**AVIS RELATIF À LA PROTECTION
CONTRE LES EVENTUELS EFFETS NOCIFS ET NUISANCES
PROVOQUÉS PAR LES RAYONNEMENTS NON IONISANTS
GÉNÉRÉS PAR DES ANTENNES ÉMETTRICES STATIONNAIRES**

Commune : SERAING - Exploitant : ORANGE

Référence exploitant : 180L1_2 / 30098L1_1 / 40098L1_1 / 50098L1_1

Rapport n° 3003 / 2023

Figure 1 : Vue en plan des lieux de séjour et des points de contrôle

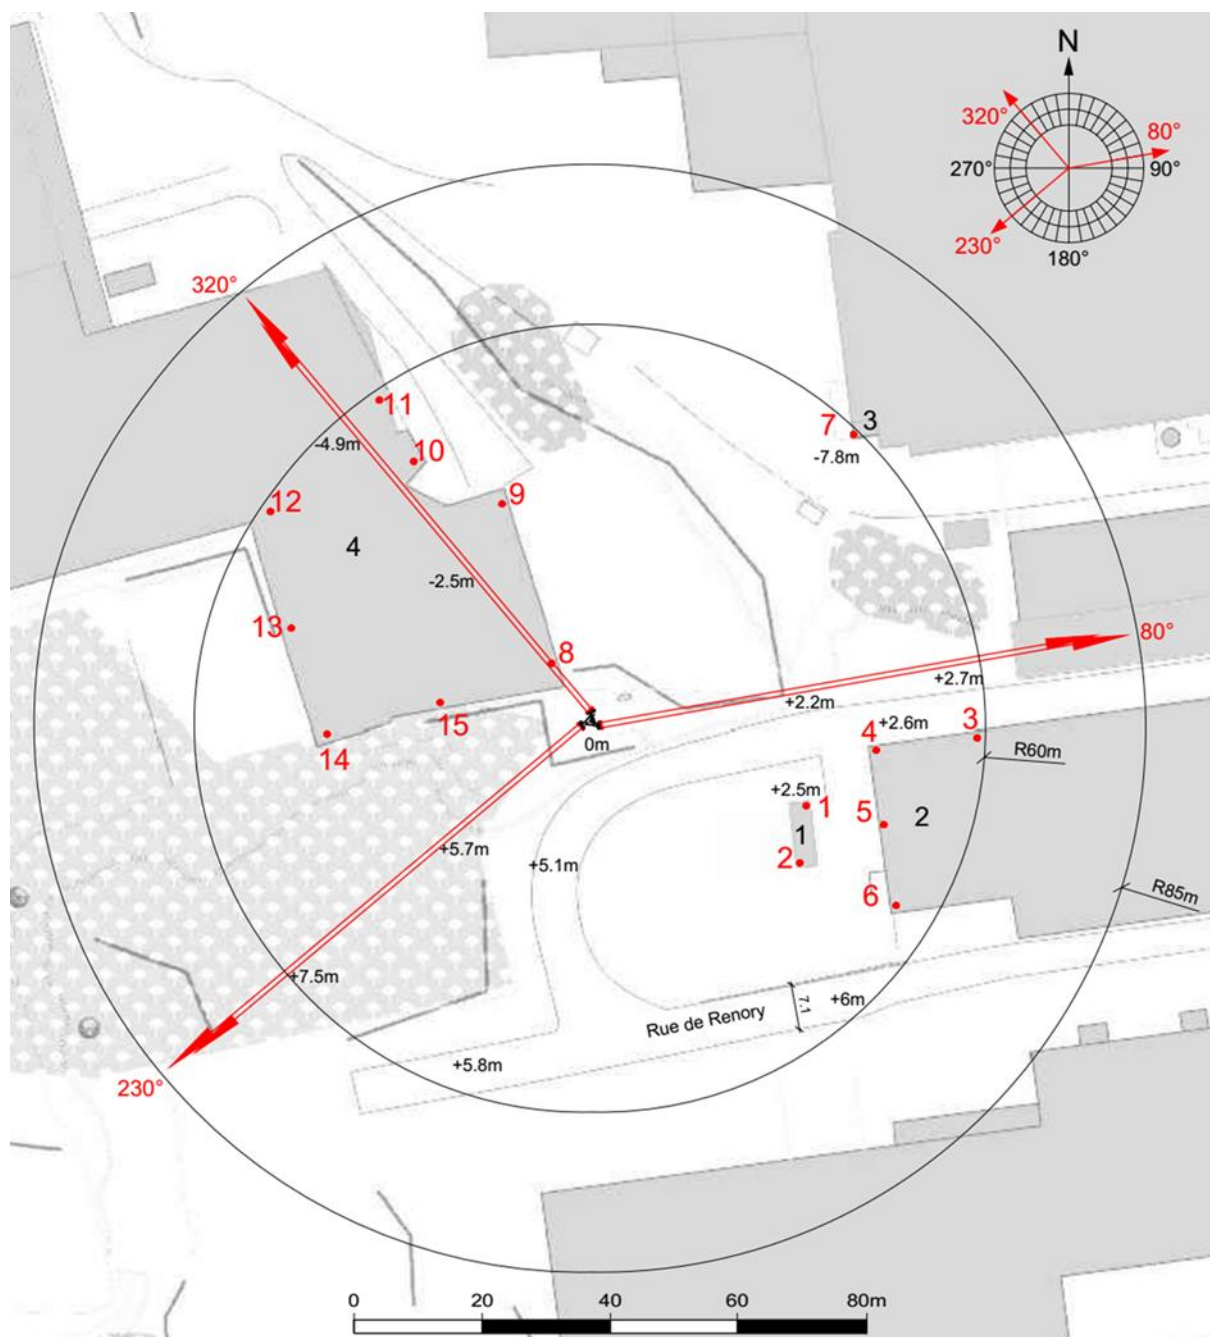
N° point de contrôle	LS	Atténuation (dB)	Indice d'exposition relatif à la limite par installation IE_i
3	LS2	3,0	0,011
11	LS4	3,0	0,009
12	LS4	3,0	0,008
4	LS2	3,0	0,008
5	LS2	3,0	0,007
10	LS4	3,0	0,005
6	LS2	3,0	0,005
13	LS4	3,0	0,004
15	LS4	3,0	0,003
7	LS3	3,0	0,003
9	LS4	3,0	0,003
8	LS4	3,0	0,002
1	LS1	3,0	0,002
14	LS4	3,0	0,002
2	LS1	3,0	0,002

En ce qui concerne les antennes de l'installation mentionnées dans le tableau 1, la distance maximale à laquelle la limite pourrait être atteinte, à l'extérieur, est égale à 79,3 m. S'il n'y a pas de LS à une distance inférieure, les antennes respectent forcément la limite d'immission.

Dans le cas des LS situés à l'intérieur des bâtiments, une atténuation d'obstacle est prise en compte et il en résulte que la distance maximale à laquelle la limite pourrait être atteinte se réduit à 56,1 m.

Figure 2 : Vue en plan des installations d'antennes dans un rayon de 300 mètres autour de l'installation faisant l'objet de la demande d'avis

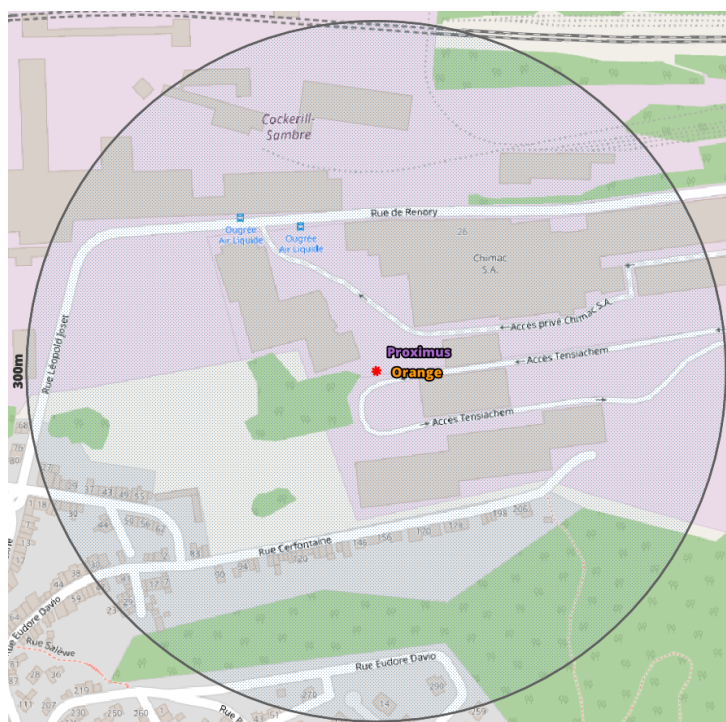
Compte tenu du nombre d'installations localisées dans la figure 2, il apparaît que l'intensité du rayonnement électromagnétique généré, dans les lieux de séjour situés à proximité de l'installation référencée dans le paragraphe 2, par l'ensemble des antennes émettrices stationnaires de l'ensemble des exploitants du même site d'antennes émettrices stationnaires respecte la limite fixée à l'article 4, § 2 du décret.
